Avis IRSN/2017-00155

Objet : Déclassements définitifs au sens du zonage déchet de l'Espace Entre Enceinte de la tranche 1 du CNPE de Belleville et de la tranche 2 du CNPE de Flamanville - Déclaration de modification au titre de l'article 26 du décret 2007-1557 du 2 novembre 2007

Figure 1 : Procédure de contrôle des déchets produits dans l'EEE

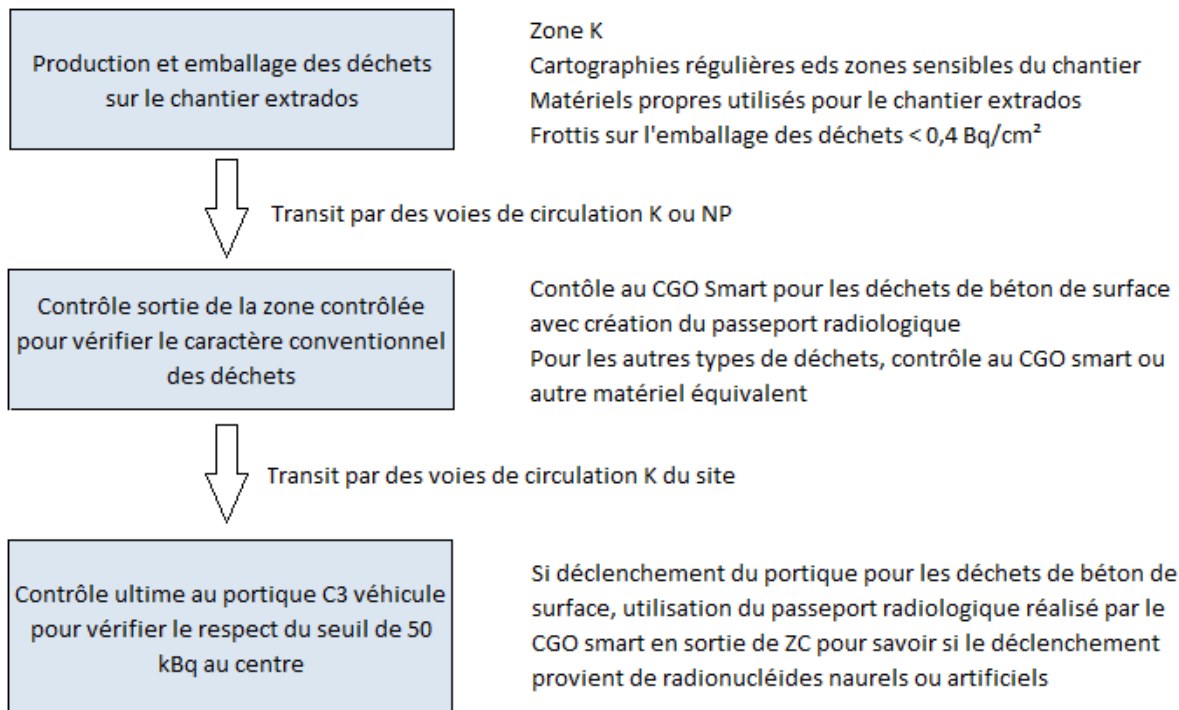
L'exploitant indique qu'un contrôle de 100% des déchets produits est réalisé avant leur sortie de l'EEE. La Figure 1 présente la procédure de contrôle qui est mise en place pour les déchets produits dans l'EEE. L'édition d'un rapport de contrôle avec l'indication de l'activité naturelle mesurée permettra d'établir un « passeport zonage déchet » pour chaque échantillon, comportant l'indication de l'activité naturelle mesurée pour l'échantillon. Ceux-ci seront mesurés par sac de 10 à 20 kg au moyen d'un CGO Smart. Ce dispositif permet de vérifier que les déchets produits ne présentent pas plus de 1000 Bq pour 10 kg (soit 0,1 Bq/g) en radioactivité naturelle et artificielle. Dès lors, tout déchet présentant une valeur de contrôle supérieure à ce seuil sera traité en déchet nucléaire. Si une telle détection avait lieu, une investigation serait alors menée dans la zone de laquelle le déchet est issu afin de vérifier si la contamination est ponctuelle ou si elle est étendue. Dans ce dernier cas, un traitement de la zone sera effectué et les déchets issus du traitement seront également considérés comme nucléaire.

**L'IRSN considère que la mise en place de ces contrôles radiologiques systématiques pour les déchets produits et le matériel sortant de l'EEE pendant la période de travaux permettent de vérifier le caractère conventionnel des déchets générés et du matériel utilisé pendant les travaux, hors tritium. Ces contrôles radiologiques constituent une deuxième ligne de défense telle que définie dans le guide de l'ASN en référence 3. Néanmoins, l'IRSN souligne que les moyens de mesure mis en œuvre ne sont pas à même de détecter la présence éventuelle de tritium dans les déchets produits.**

Figure 2 : Accès au chantier du personnel sur FLA 2

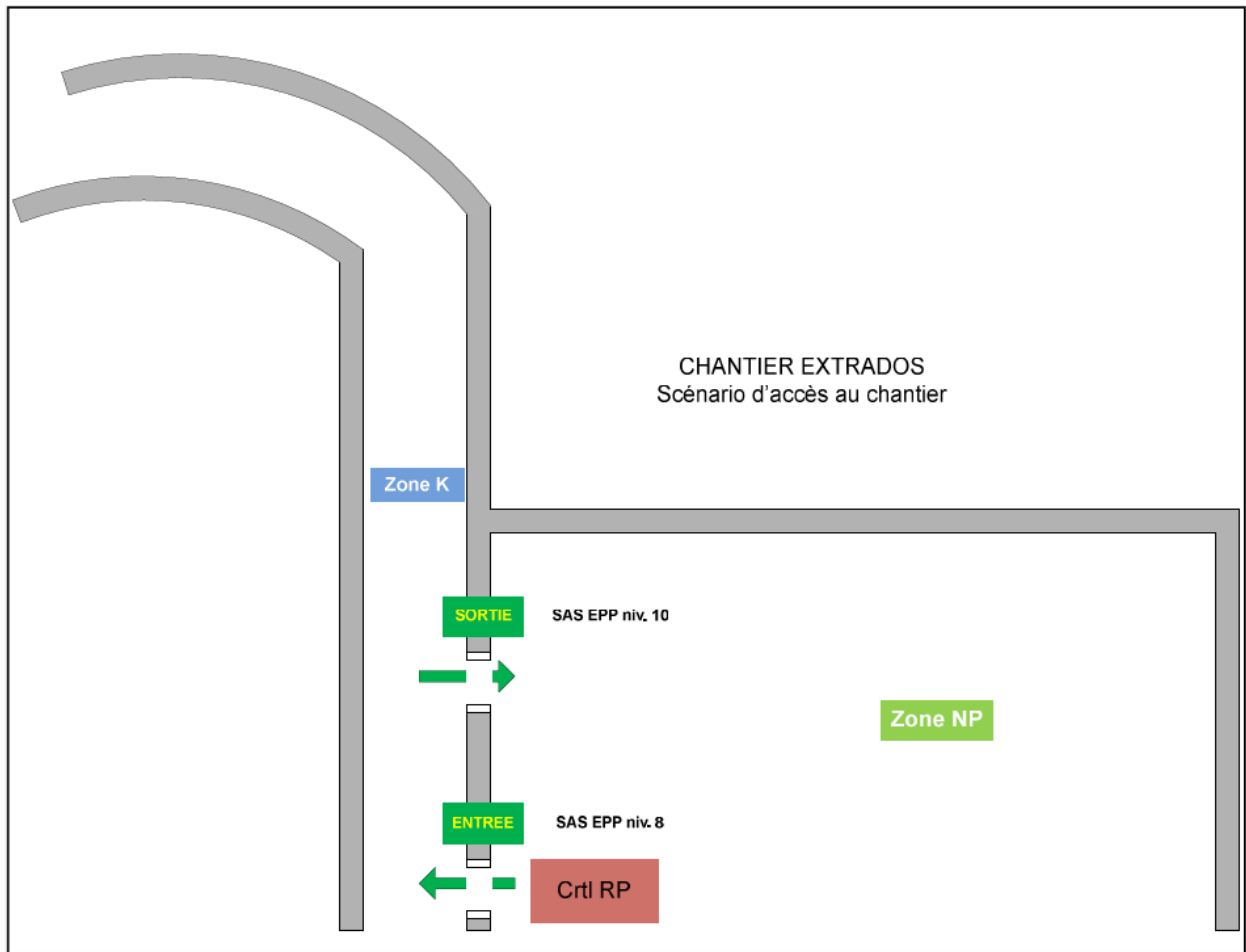
Pour ce qui concerne FLA 2, lors des travaux effectués durant la VP, les accès à l'EEE se feront par le BAN par deux sas. Pour les travaux effectués lors de la VD, deux options sont aujourd'hui envisagées par EDF : les accès par le BAN seront condamnés et les accès de personnels et de matériels seront réalisés par une trémie créée dans l'enceinte externe du bâtiment réacteur comme pour BEL 1, ou bien la trémie d'accès ne servira qu'aux accès de matériels et les accès du personnel et des déchets seront similaires à ceux de la VP, c'est-à-dire par le BAN. Pour ce qui concerne les accès par le BAN, EDF prévoit de n'autoriser l'entrée du personnel que par un des deux sas, tandis que la sortie s'effectuera par l'autre sas. Les deux sas serviront néanmoins pour l'entrée et la sortie de matériels. La Figure 2 présente l'accès au chantier du personnel sur FLA 2.

Pour gérer ces accès durant les travaux, l'exploitant prévoit la mise en place de deux zones de gardiennage au niveau des sas d'accès sur FLA 2. Il indique que la zone de gardiennage située au niveau du sas d'entrée sera équipée des appareils de contrôle de non contamination (contrôleurs mains-pieds de type SIRIUS et contaminamètres portatifs de type COMO170E). Les modalités de contrôle radiologique du matériel et du personnel sont analysées au paragraphe 3.d. Hors période de travaux, en phase de préparation et entre les deux arrêts de tranche, si des accès doivent être réalisés dans l'EEE alors que la tranche est en fonctionnement, l'exploitant prévoit la réalisation d'analyses de risques spécifiques soumises à autorisation d'accès. Dans ce cadre, les conditions d'accès et de contrôles sont définies avec l'équipe intervenante. En tout état de cause, l'exploitant précise que, concernant les contrôles radiologiques du matériel et du personnel entrant dans l'EEE, les dispositions prévues durant la VP seront maintenues tranche en fonctionnement avec un accompagnement spécifique des intervenants par le Service Compétent en radioprotection.

L'IRSN souligne que ces dispositions, notamment la présence et la supervision par le service compétent en radioprotection si la tranche est en fonctionnement, permettront de s'assurer de la réalisation par les intervenants des contrôles radiologiques requis avant chaque accès à l'EEE. Ceci est satisfaisant.

Figure 3 : Plan de localisation des frottis réalisés dans le cadre de l'élaboration de la cartographie de contamination pour la tranche 2 du CNPE de Flamanville - Partie fût

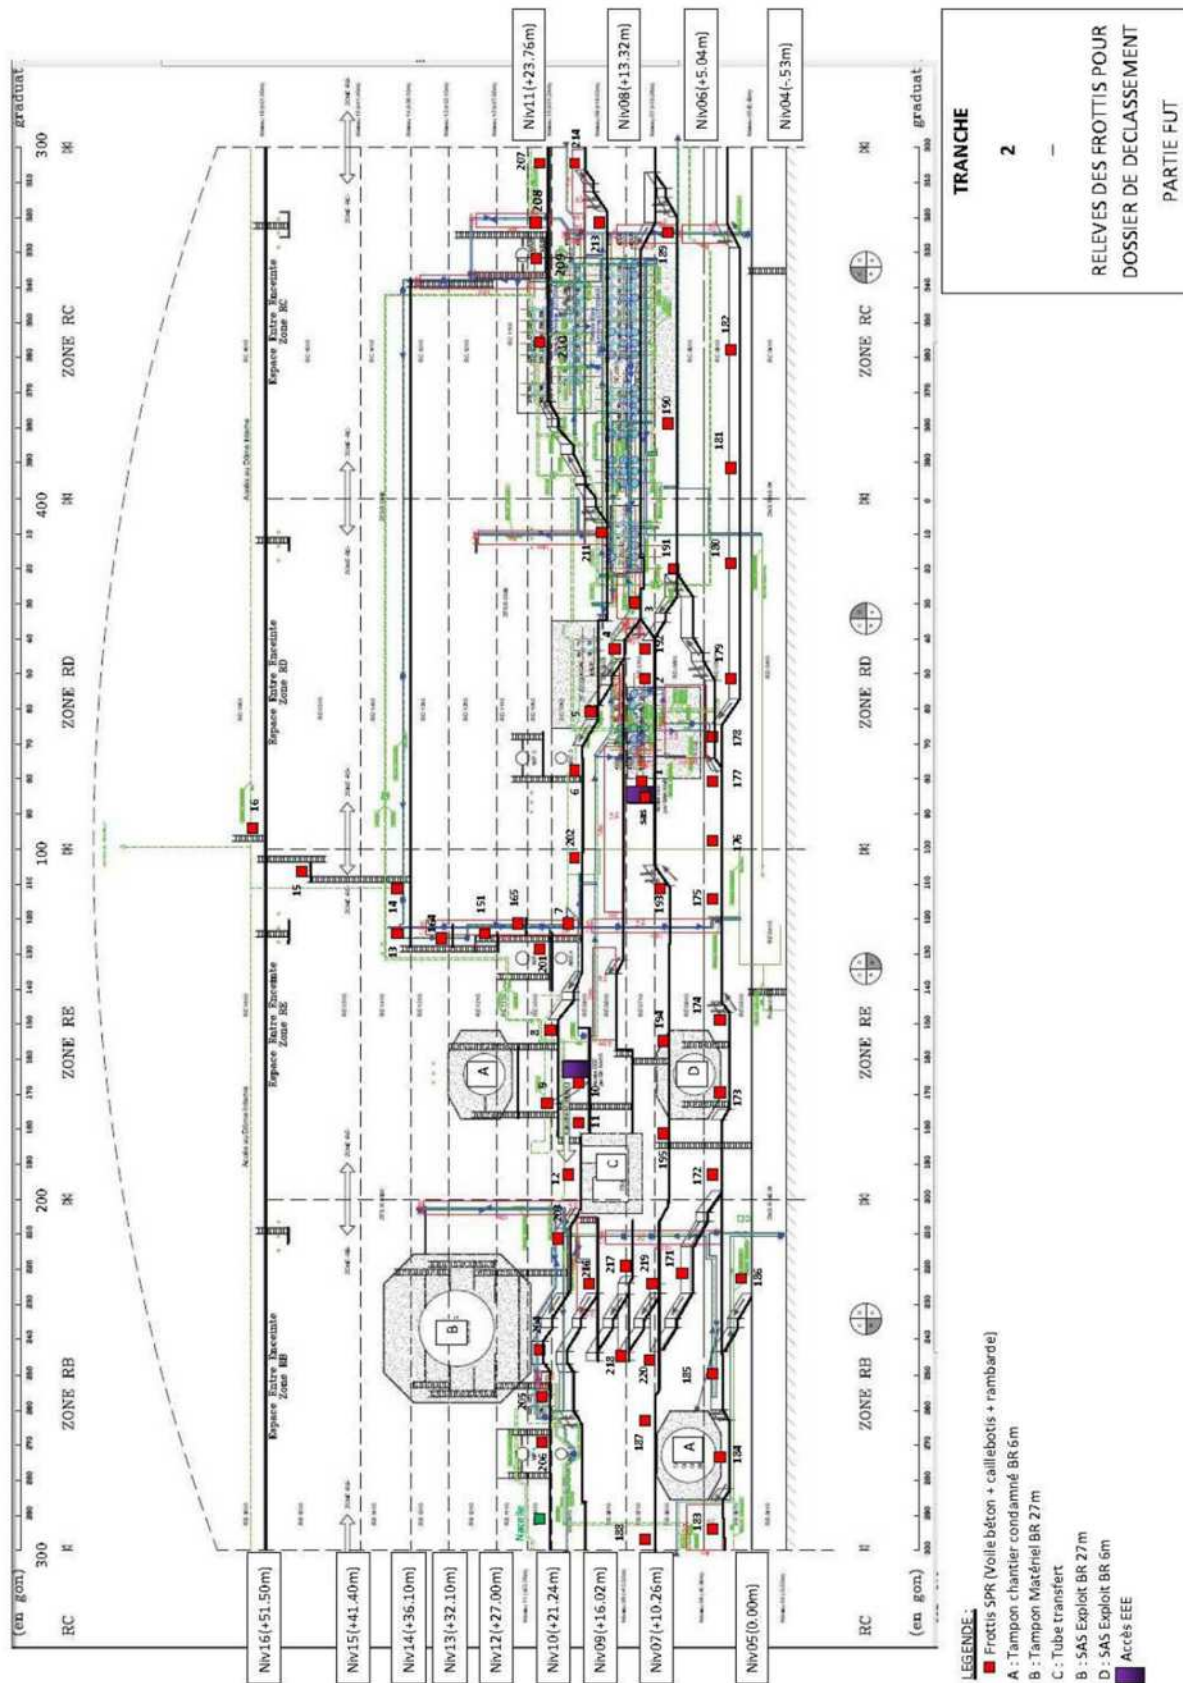
Pour ce qui concerne FLA 2, l'exploitant a réalisé une cartographie de contamination surfacique labile s'appuyant sur 485 frottis répartis sur 220 zones du parement de l'intrados, du sol et des structures métalliques sur l'ensemble des zones accessibles (zone de circulation et zones de maintenance de l'EEE) afin de permettre la détection des

zones présentant d'éventuelles traces de contamination. EDF indique que l'ensemble des frottis réalisés ne présentent pas de résultat de mesure supérieur à la limite de détection (LD) fixée à 0,2 Bq.cm<sup>-2</sup>. La Figure 3 et la Figure 4 présentent la localisation des frottis réalisés.

L'IRSN note que le plan d'échantillonnage présenté couvre l'ensemble des zones accessibles de l'EEE sur le parement et sur le dôme ce qui est satisfaisant compte tenu des voies de contamination labiles potentielles identifiées, à savoir un contact avec du personnel ou du matériel. De plus, l'IRSN estime que le nombre de mesures effectuées est cohérent avec ce qui est préconisée par la norme ISO TR 8550<sup>4</sup>. Aussi, l'IRSN considère que le plan d'échantillonnage est satisfaisant et confirme l'absence de contamination surfacique supérieure au seuil de référence retenu dans le guide ASN en référence 3.
